改善箇所説明図

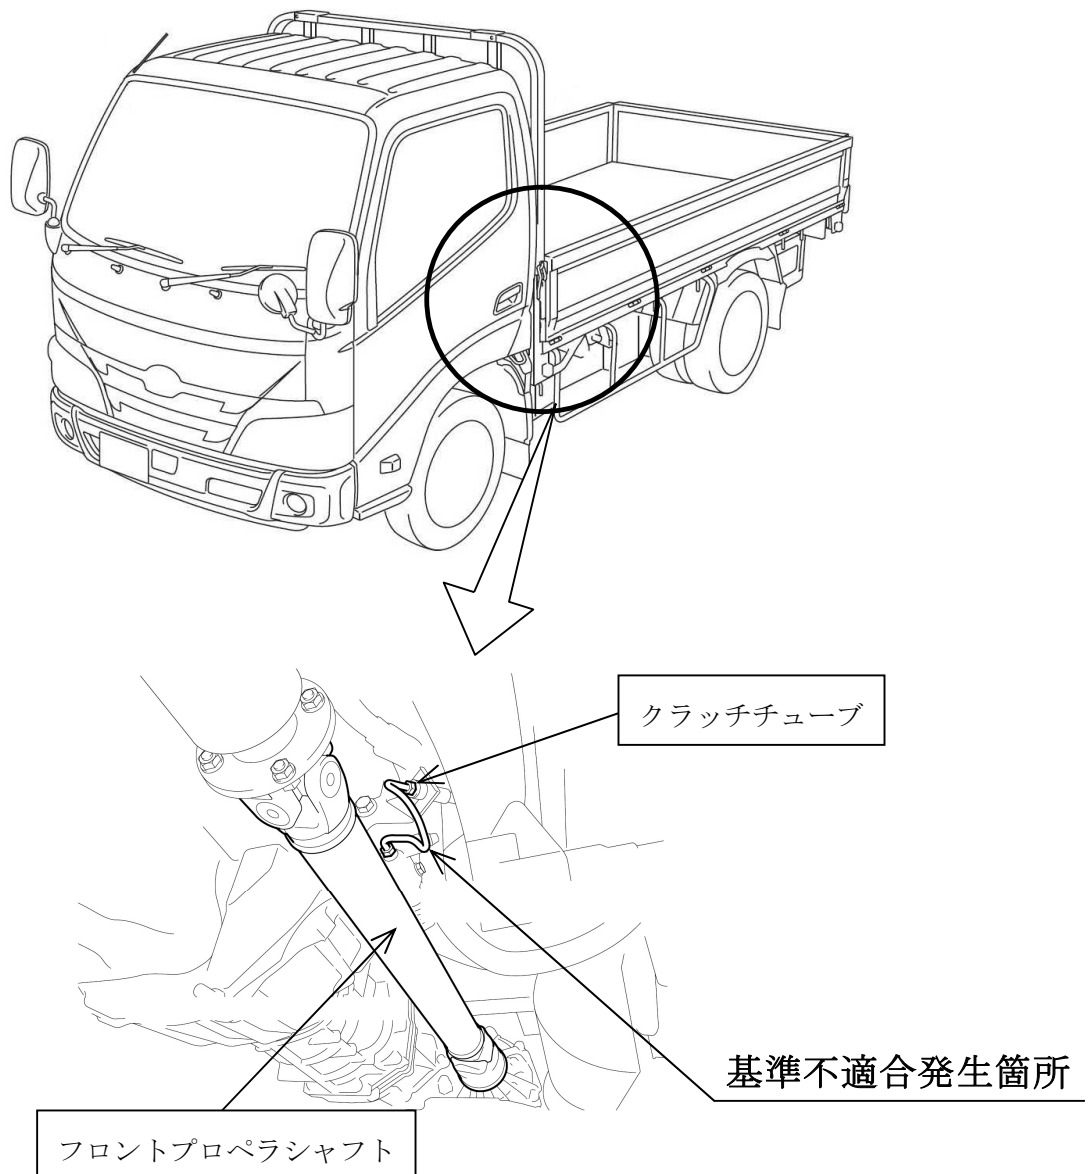
4 輪駆動車において、クラッチチューブの締付作業が不適切なため、当該チューブとフロントプロペラシャフトの隙間が狭いものがある。そのため、走行時の振動等で当該チューブがフロントプロペラシャフトと干渉して損傷し、クラッチオイルが漏れ、最悪の場合、変速できなくなるおそれがある。

全車両、クラッチチューブを良品に、フロントプロペラシャフトを新品に交換する。

識別：改善済車両には車台番号打刻位置の左側に黄色ペイントを塗布する。
